Výměna elektrohydraulického pomocného čerpadla řízení JER185

Před přestavbou zkontrolovat konektorové připoje

Obr. 1: JER185

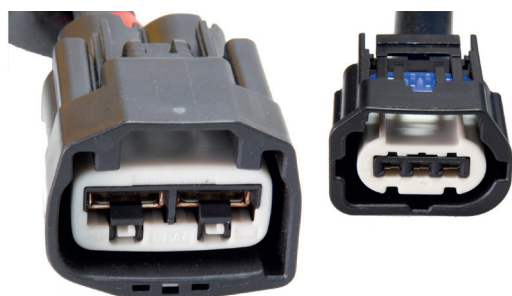
Na základě změn v konektorových spojích ze strany výrobce vozidla je při výměně pomocného čerpadla řízení JER185 (**srov. obr. 1**) někdy nutné vytvořit novou sadu vedení.

Pokud by měl připojovací konektor pomocného čerpadla řízení zabudovaného ve vozidle starý design (**srov. obr. 2**), je třeba nahradit starou sadu vedení novou (**srov. obr. 3**). Odpovídající čísla náhradních dílů najdete v níže uvedené tabulce.
